レバー回転安全弁付爪つきジャッキ　G-100T 分解図

レバー回転・安全弁付爪つきジャッキ　G-100T・ED-100T

G/ED シリーズ NO.42 リリーズスクリュー ASSY の仕様について

現在、弊社では2タイプのリリーズスクリューを販売しております。
アフターパーツ部品のご用命の際には、下図をご参考の上、ご注文お願い申し上げます。
※2018/7/18 より、リリーズスクリューの仕様が変更されました

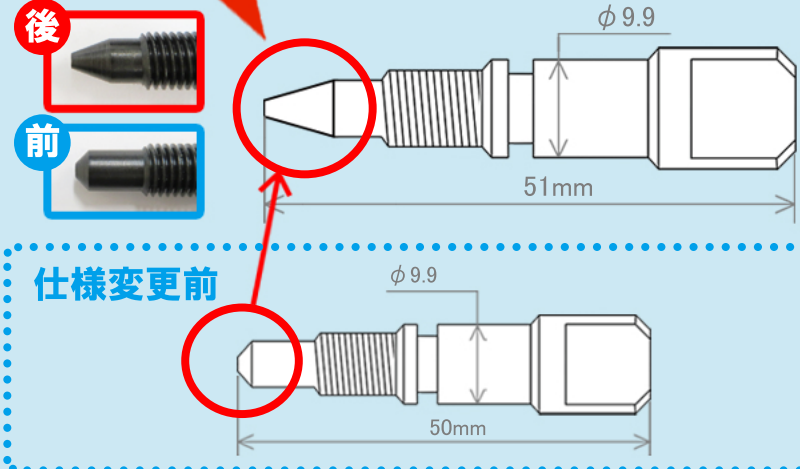
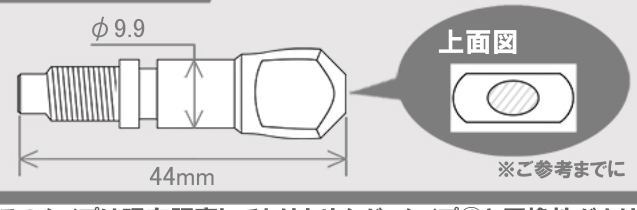
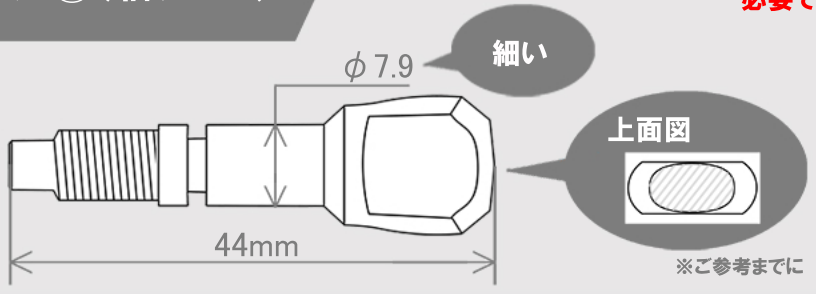
タイプ①（現行タイプ）仕様変更後

テーパー角がより鋭利になりました

リリーズの当たり面が取りやすくなり、
下降スピードが調整しやすくなりました
※価格は据え置き、 仕様前と互換可能

※別途[スチールボール K0002 ϕ5.55]が必要です

※このタイプは現在販売しておりませんが、タイプ①と互換性があります

※別途[スチールボール K0002 ϕ5.55]が必要です

※どちらのタイプも、Oリング（ϕ7.0）がセットになります
